Mémoire en réponse aux remarques formulées lors de la phase de consultation
janvier 2020

Syndicat Mixte du Bassin Versant de la Brèche

TITRE Mémoire en réponse aux remarques formulées lors de la phase de consultation
 NOMBRE DE PAGES 18
 NOMBRE D'ANNEXES 1
 OFFRE DE RÉFÉRENCE P18000169
 N° COMMANDE

Carte de synthèse des enjeux

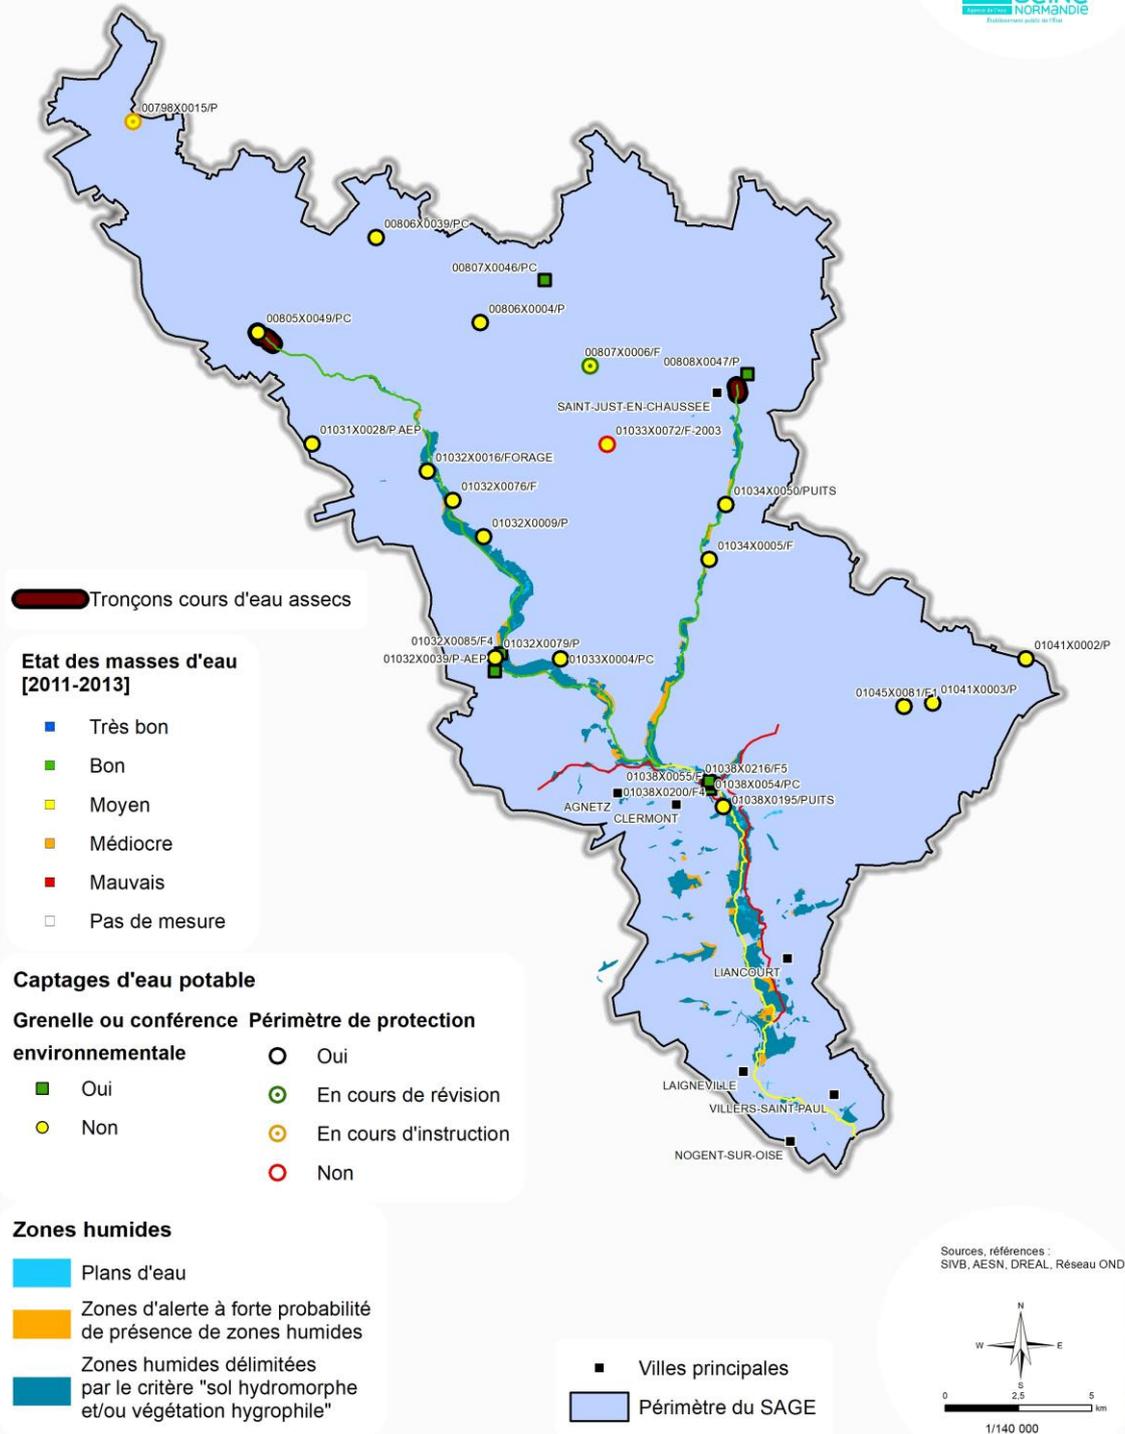
Le résumé non technique (page 8 à 12 de l'évaluation environnementale) est assez succinct mais clair. Il ne présente qu'une seule carte, permettant de situer le territoire couvert par le SAGE. Les enjeux du territoire auraient mérité d'être cartographiés. Afin d'en faciliter sa compréhension par le public, l'autorité environnementale recommande de compléter le résumé non technique avec une carte de localisation des enjeux du SAGE de la Brèche.

Le résumé non technique de l'évaluation environnementale sera complété d'une **carte présentant :**

- **les masses d'eau et leur état,**
- **les zones humides,**
- **les captages AEP,**
- **les tronçons de cours affectés par des assecs.**
